## 改善箇所説明図

### 基準不適合箇所

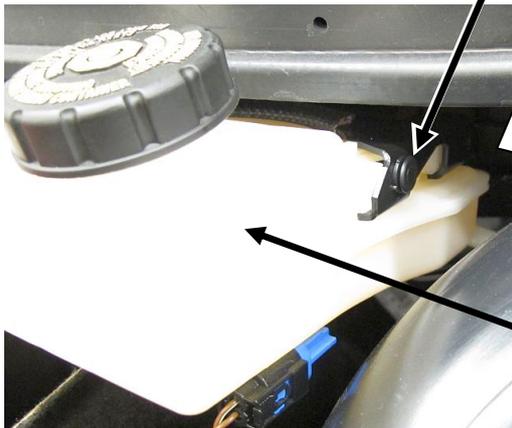
制動装置において、ブレーキフルードリザーバーの取付け作業が不適切なため、リザーバーが正確に取付けられていないものがある。そのため、走行時の振動等でリザーバーが外れてブレーキフルードが漏れ、最悪の場合、制動装置の機能が失陥するおそれがある。

全車両、ブレーキフルードリザーバーを点検し、正確に取付けられていないものは、取付けをしなおす。
